改善箇所説明図

基準不適合発生箇所

排気管中間固定

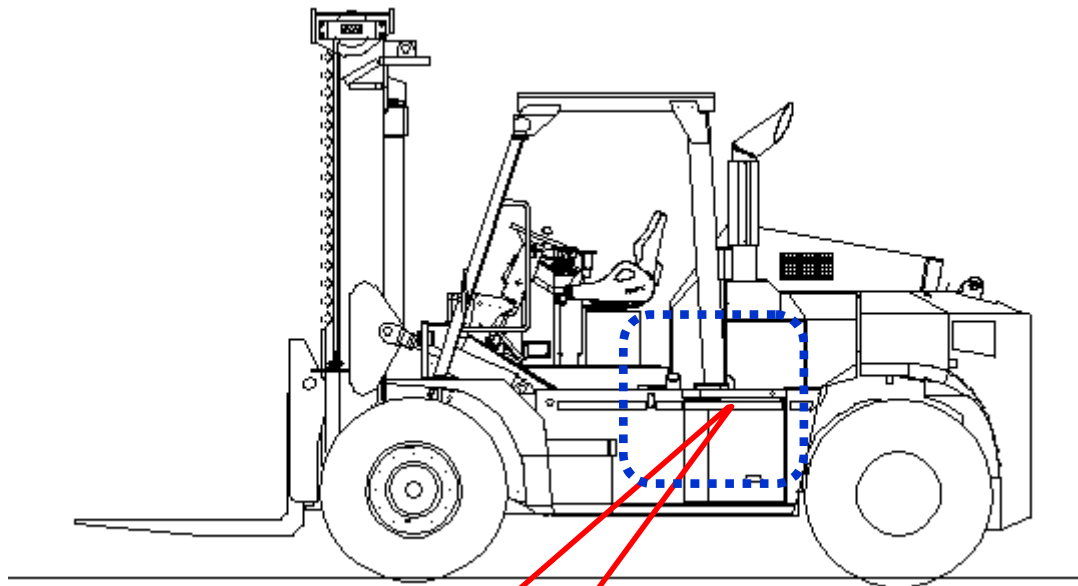
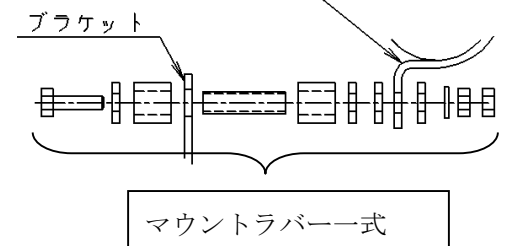
フォークリフトのディーゼルエンジンにおいて、排気管を固定するブラケットの構造が不適切なため、エンジンの振動で排気管に亀裂が生じることがある。そのため、そのままの状態を使用続けると、亀裂が進行し、最悪の場合、排気管が破損して排気ガスが漏れるおそれがある。

【改善後】（マウントラバー式を追加し、排気管中間固定箇所にかかる応力を軽減する。）

全車両、排気管の中間箇所のブラケットにマウントラバー式を追加するとともに、排気管を点検し、亀裂が確認できたものは新品と交換する。
